高浜発電所第1号機審査資料	
資料番号	1-改2
提出年月日	2022年 9月26日

高浜発電所第1号機 設計及び工事計画認可申請の概要

(1号機 [2号機含む] 減容したバーナブルポイズンの保管場所変更)

2022年9月13日実施の審査会合における指摘事項の回答

図 一時的な管理区域の設定・解除のイメージ

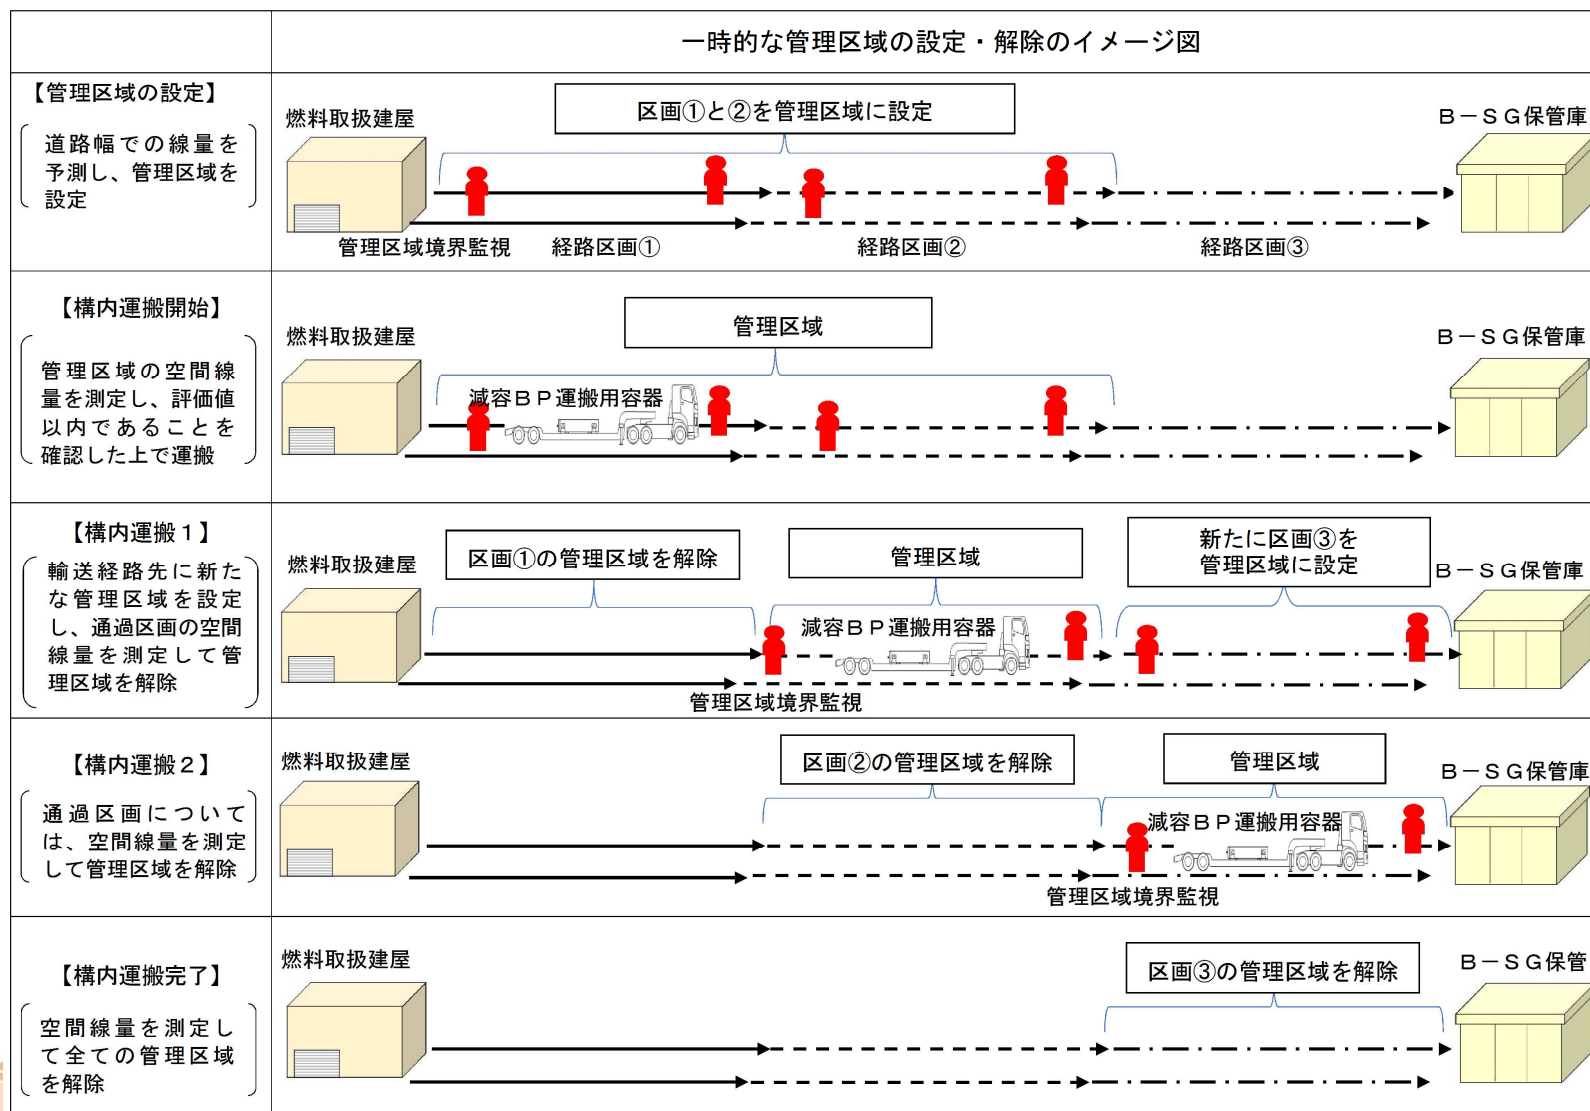
【コメントNo1】一時管理区域の具体的な運用（設定・解除・被ばく管理方法）が恒設の管理区域と同等であること、並びに、その運用が保安規定や事業者社内標準でどのように担保されているのかを説明すること	3
【コメントNo2】一時管理区域境界の線量を示し、時間的要素の含めて「実用炉規則：1.3 mSv / 3か月」を満足することを説明すること	5
【コメントNo3】B-SG保管庫内の点検作業における被ばく評価に関して、減容BP運搬用容器以外の既保管物からの線量を考慮する必要がない理由を説明すること	6
2. 工事概要	7
3. 設計及び工事計画認可申請の概要	9
4. 技術基準規則との関連性	18
5. 関連する技術基準に対する設計方針	19
6. まとめ	38

減容BP運搬用容器の構内運搬においては、原子炉施設保安規定第105条の2に基づき一時的な管理区域を設定することとしている。具体的な一時的な管理区域の管理は、下表のとおり、恒常の管理区域と同様の管理である。

減容B P 運搬用容器の運搬時の一時的な管理区域設定・解除については、減容B P 運搬用容器の積載した車両周辺の経路を一時的な管理区域に設定し、1号機及び2号機原子炉補助建屋からB蒸気発生器保管庫までの間、車両の移動に伴って順次一時的な管理区域の設定・解除しながら運搬することとしている
